改善箇所説明図

基準不適合発生箇所

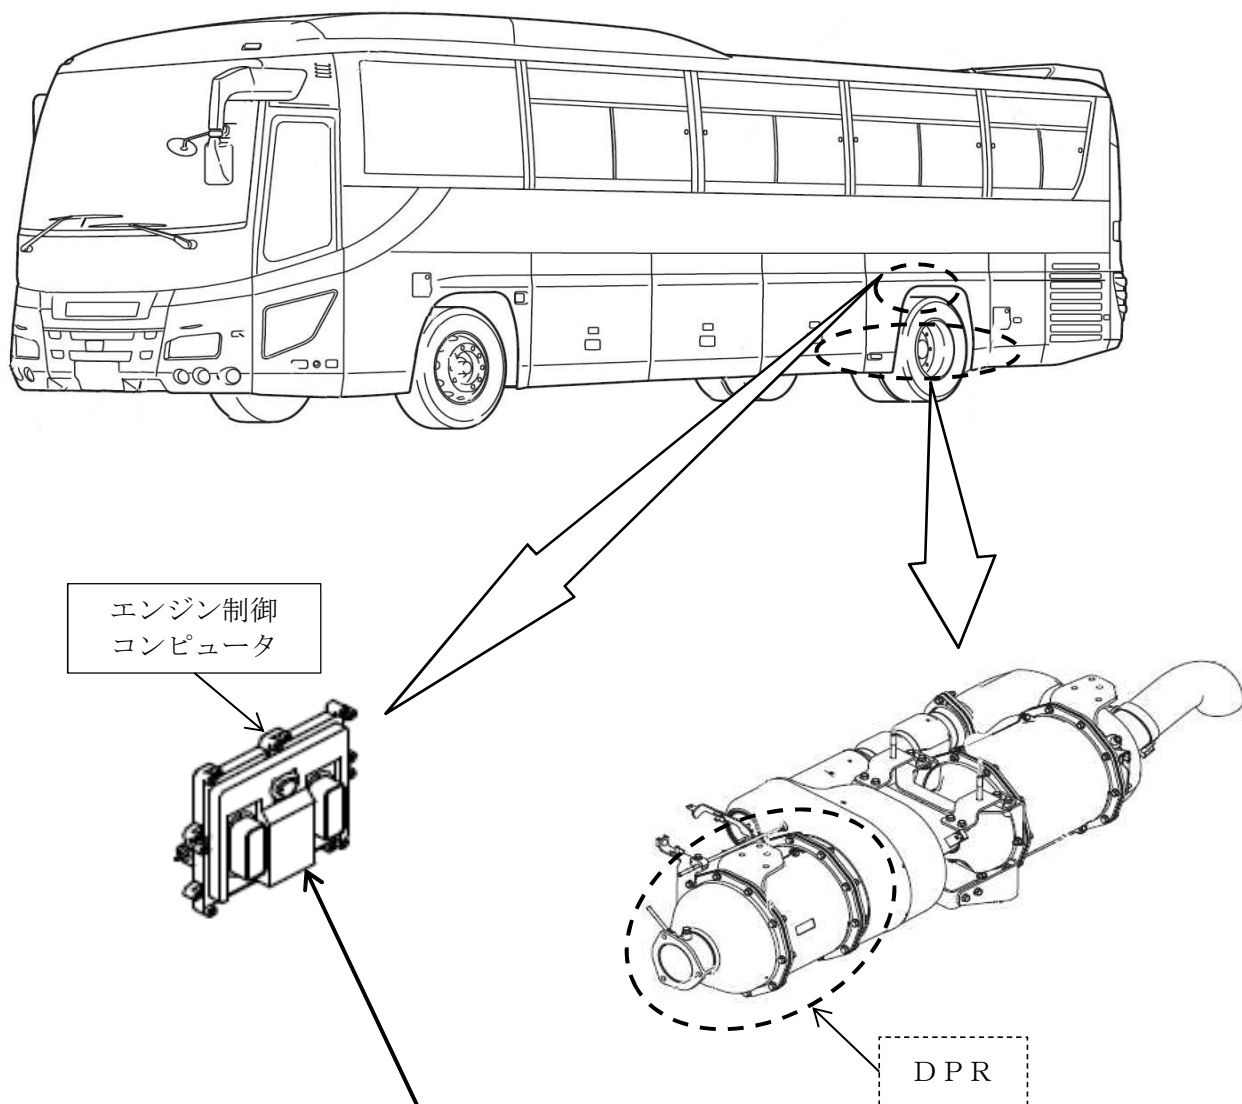
大型バスにおいて、エンジン制御コンピュータのプログラムが不適切なため、加速時に一酸化炭素の排出量が保安基準の基準値を超える。さらに、黒煙排出量が増加することがあり、そのため、DPR（ディーゼル微粒子除去装置）にPM（粒子状物質）が詰まりエンジン警告灯が点灯し、DPRが損傷するおそれがある。

全車両、エンジン制御コンピュータのプログラムを書き換えるとともに、DPR（ディーゼル微粒子除去装置）を点検し、損傷している場合は新品に交換する。

識別：改善済車両にはネームプレートに白色ペイントを塗布する。
